RUD Drenthe Postbus 1017 9400 BA Assen 0800 - 9102 info@ruddrenthe.nl	Milieuadvies RUD	
	Datum binnenkomst RUD:	9-7-2021
	Bevoegd gezag:	Gemeente De Wolden
	Zaaknummer BG:	Z.125668
	Zaaknummer RUD:	Z2021-006680
	Datum advies:	19-07-2021
	Opsteller advies:	mevrouw J. Grit - Henriët
	Type advieszaak:	☐ Advies vooroverleg ☒ Integraal advies ☐ Overig advies
	Advies bedoeld voor:	☐ Alleen voor intern gebruik (opdrachtgever & RUD) ☒ Advies mag extern worden gedeeld (aanvrager)
	Onderwerp:	Integraal advies - Westerveldseweg 15 Zuidwolde

Figuur: 100% letaliteitszone

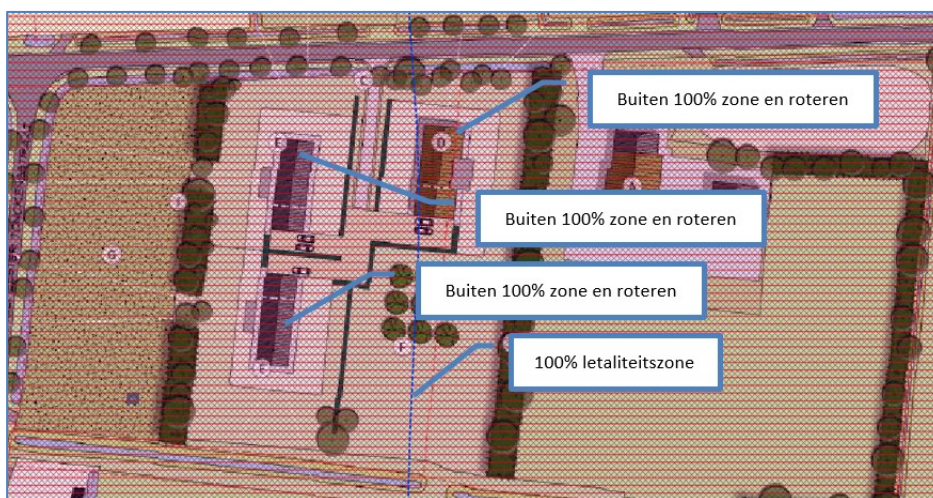
De twee zogenaamde schuurwoningen (E) liggen binnen de 100% letaliteitszone en de schuurvilla (D) grenst met de westgevel aan de 100% letaliteitszone. Omdat het hier gaat om de inrichting van een locatie met drie nieuwe woningen, wordt geadviseerd de woningen buiten de 100% letaliteitszone te situeren. Het plangebied biedt daarvoor namelijk voldoende ruimte. Binnen de 100% letaliteitszone biedt een woning namelijk onvoldoende bescherming voor personen die binnen verblijven, vanwege de hoge hittestraling van een fakkelbrand als gevolg van een breuk in een aardgastransportleiding. In verband met de hittestraling wordt geadviseerd om voor de dakbedekking harde en onbrandbare materialen te gebruiken en geen riet of bitumen dakbedekkingen toe te passen.

Daarnaast wordt geadviseerd de drie nieuwe woningen 90° te draaien, waardoor in plaats van de lange gevel enkel de korte gevel vanwege een fakkelbrand wordt aangestraald.

In het kader van externe veiligheid wordt geadviseerd de nieuw te bouwen woningen buiten de 100% letaliteitszone te situeren en 90° te draaien, waardoor de bescherming van personen die zich binnen
